# 改善箇所説明図

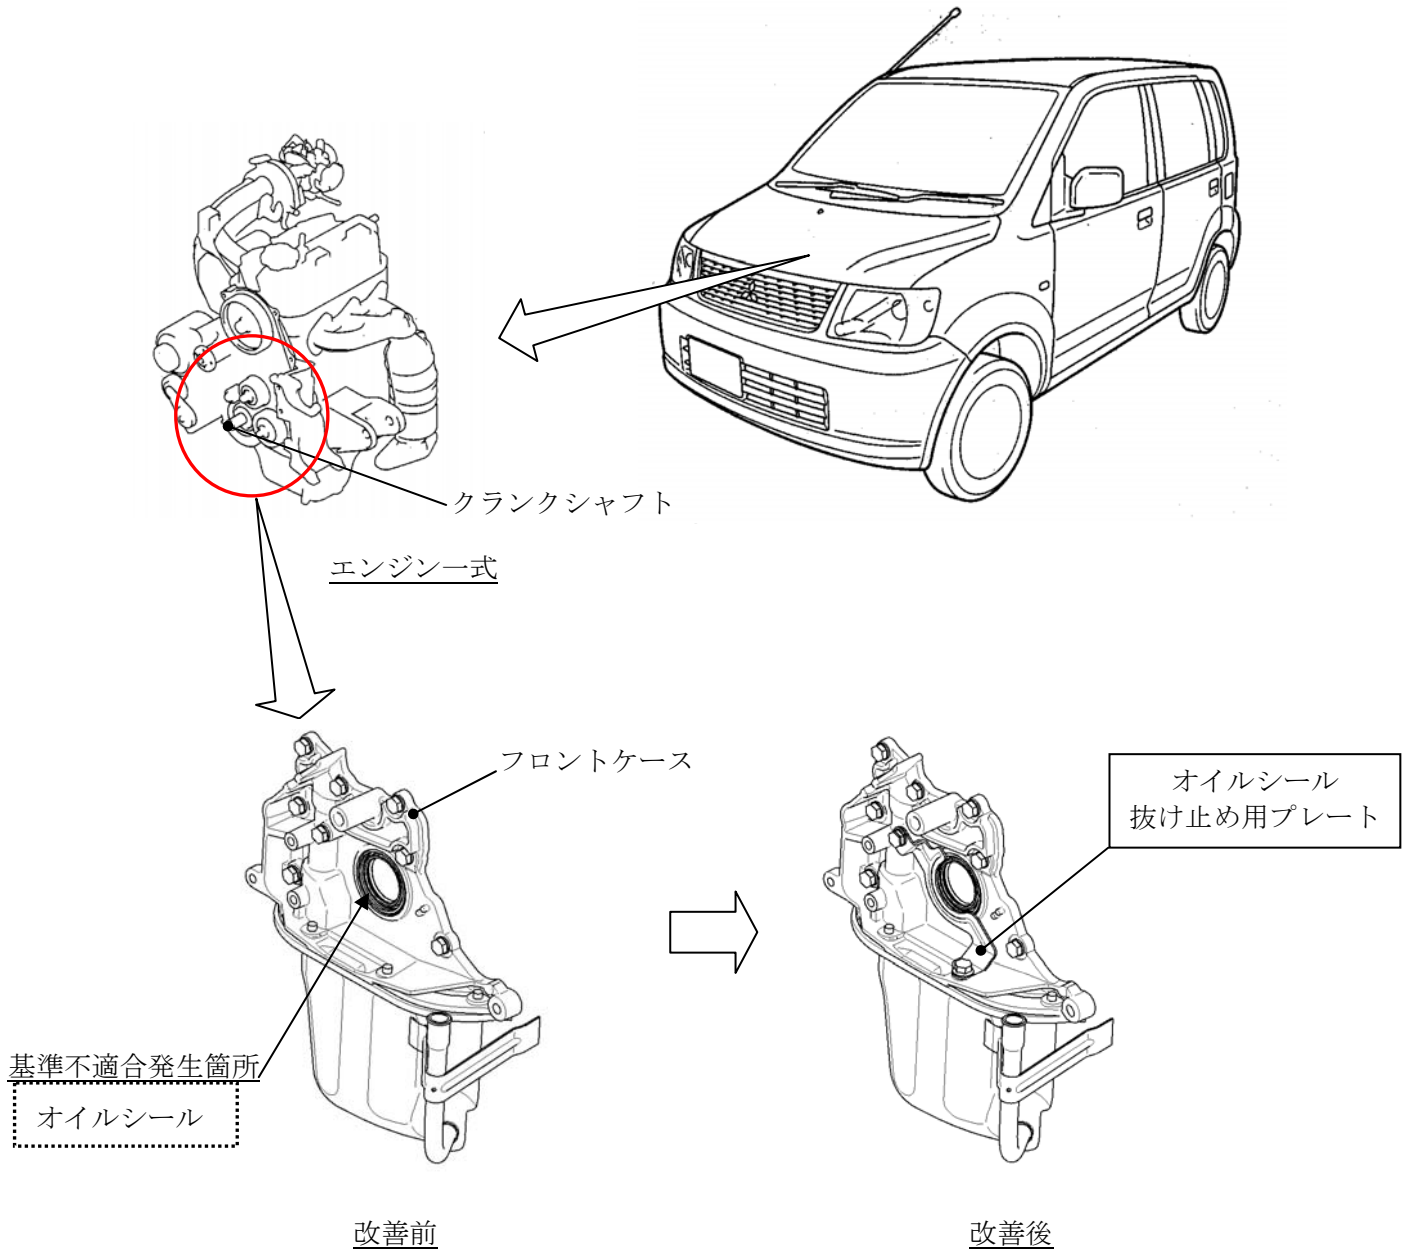
エンジンフロントケースに装着しているクランクシャフトオイルシールにおいて、フロントケースの加工ばらつき、およびオイルシール圧入量ばらつき等の複合要因により、当該オイルシールの保持力が低下しているものがある。そのため、当該オイルシールが抜け出しエンジンオイルが徐々に漏れ、油圧警告灯が点灯し、そのままの状態で使用を続けると、エンジン内部部品が焼付き、走行不能となるおそれがある。

全車両、当該オイルシール取付部を点検し、オイル漏れが無い場合は、フロントケースにオイルシール抜け止め用プレートを追加装着する。なお、オイル漏れがある場合は、オイルシールを新品に交換するとともに、フロントケースに抜け止め用プレートを追加装着する。

注：図中の $\square$ 内は、点検し、必要に応じ交換する部品を示す。

図中の $\square$ 内は、追加部品を示す。

識別：ブレーキペダルアームの右側面に白または黄色のペイントを塗布する。
